Dodatek č. 3 ke Smlouvě o dílo č. 0022/0/OPRI/20
uzavřený podle ustanovení § 2586 a násl. zákona č. 89/2012 Sb., občanský zákoník,
v platném znění (dále jen „občanský zákoník“)

ZŠ Nepomuckého, zateplení objektu a výměna oken

Souhrnný přehled změnových listů

Podklad pro Dodatek č. 3

JIŽNÍ POHLED - DODATEČNÉ ZATEPLENÍ ŘÍMS A OKENNÍCH PARAPETŮ

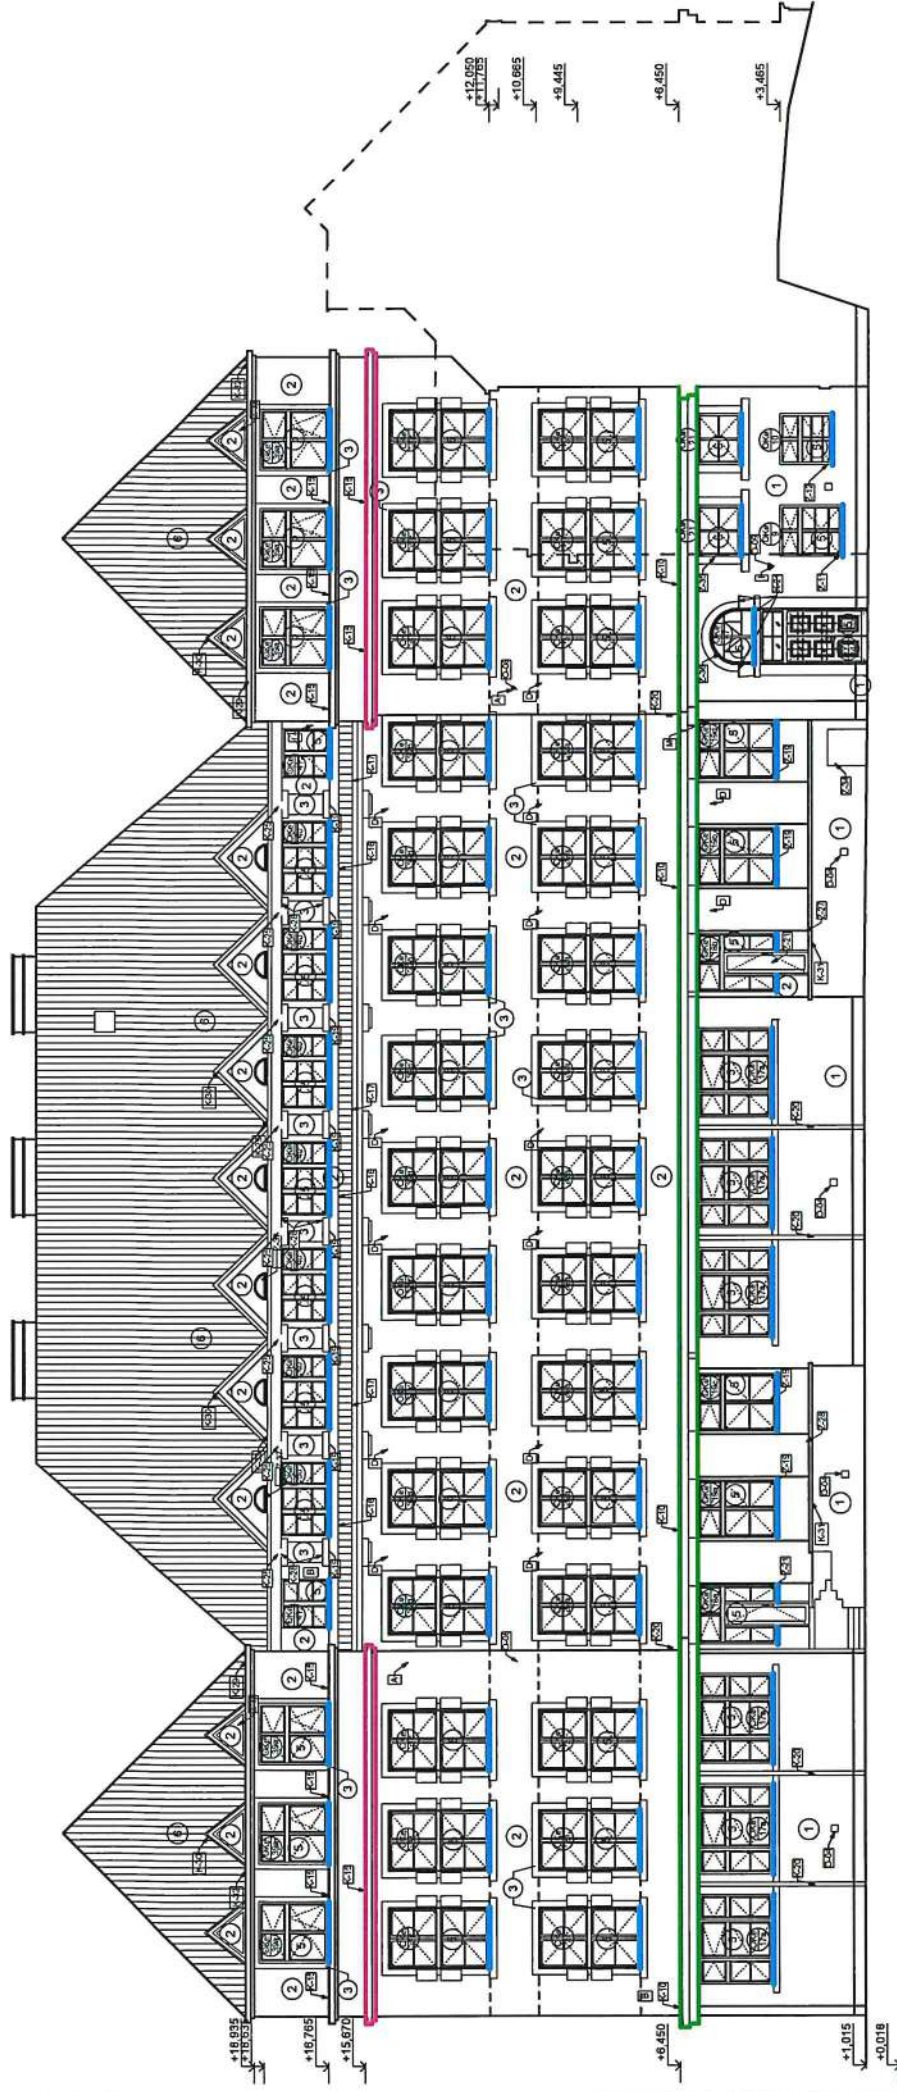
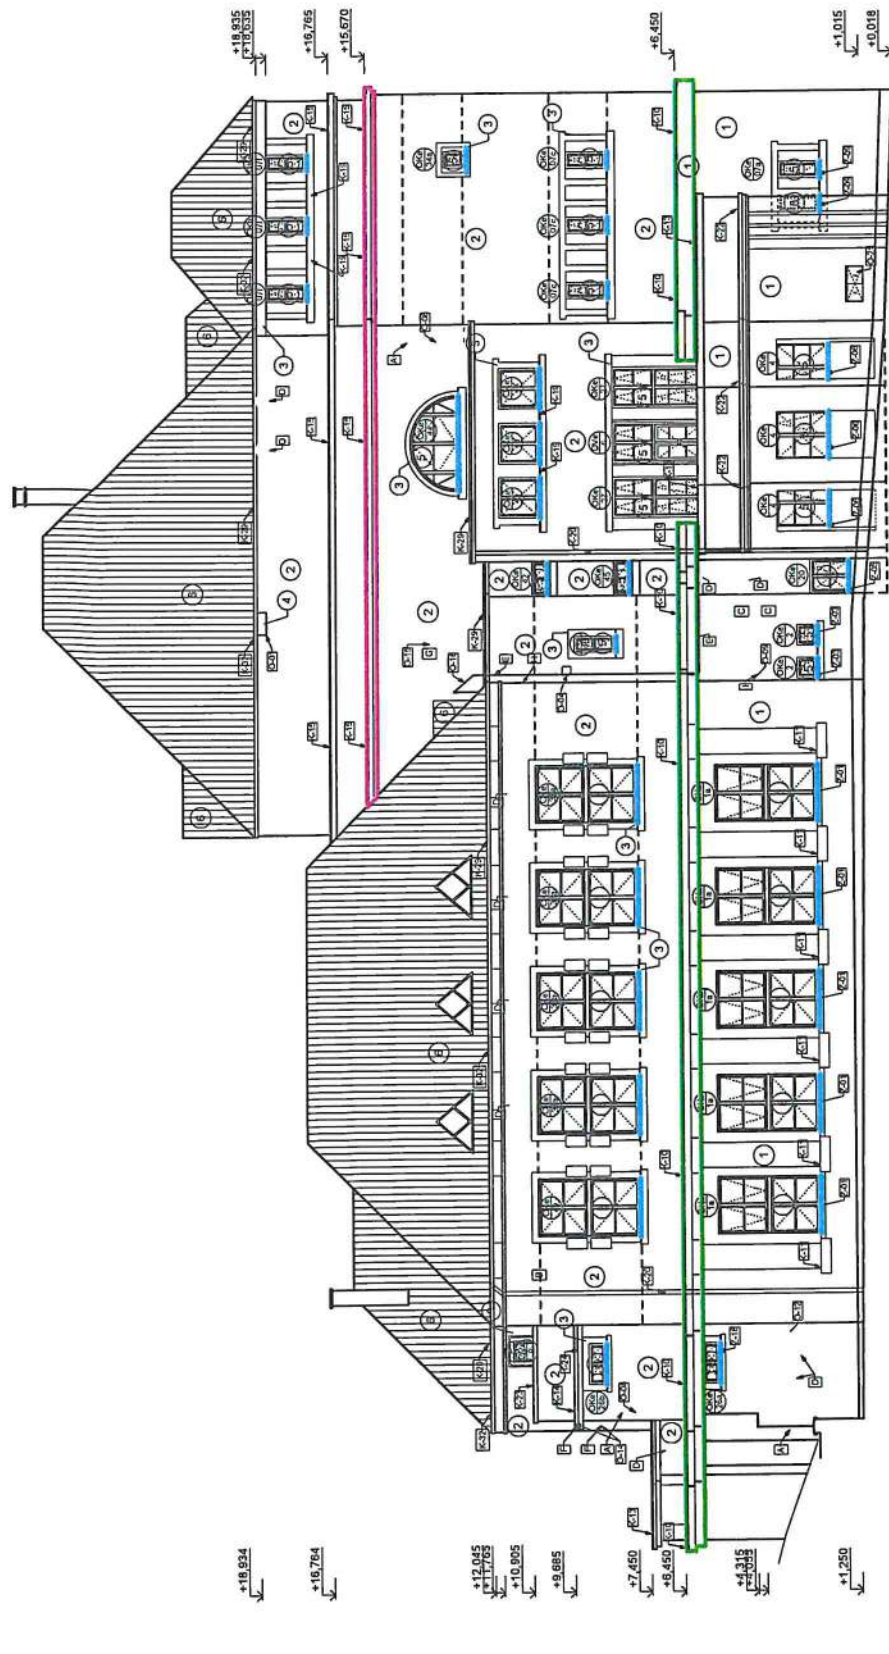
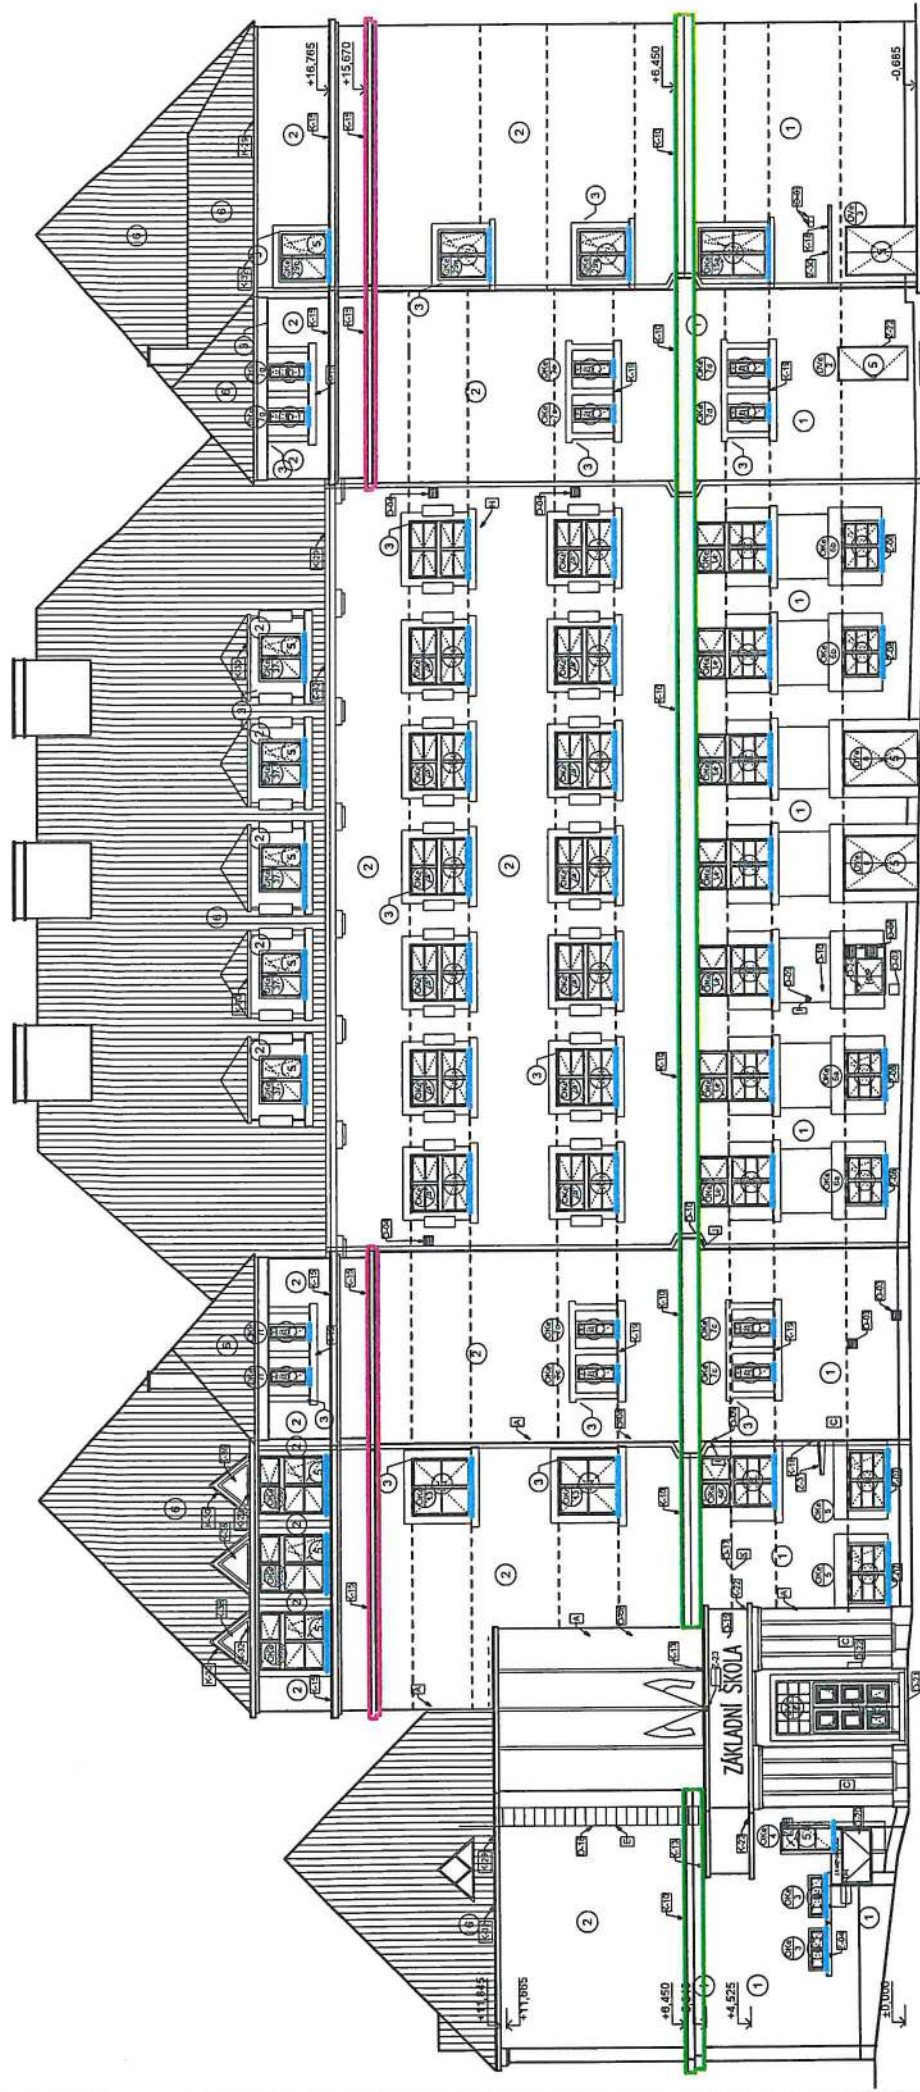
Stavební oddíl:	Architektonicko stavební	Část:	HSV vnější úpravy, PSV tepelné izolace
Popis změny: Dodatečné zateplení říms a parapetů oken a dále půdního prostoru hlavního objektu (splnění podmínek dle nového PENB).			
Zdůvodnění změny: Dodatečné zateplení říms a parapetů oken a dále půdního prostoru hlavního objektu (splnění podmínek dle nového PENB).			
Posouzení změny - autorský dozor projektanta: Při realizaci zateplení ZŠ Nepomucká Praha 5 došlo ke změně vyhlášky o energetické náročnosti budov a také změnou ČSN 73 0331-1 tj. změně metodiky výpočtu průkazu energetické náročnosti budov: Autorský dozor upozornil investora o novém zatřídění budovy z původní třídy "C" do "D" dle současné vyhlášky. Podle nové metodiky výpočtu PENB jsou výsledky přísnější a při zachování třídy je nutné navrhnout další zateplení. Na základě požadavku zástupce investora o dodržení energetické třídy "C" dle nové legislativy bylo provedeno dodatečné zateplení říms a parapetů oken, dále půdního prostoru hlavního traktu budovy.
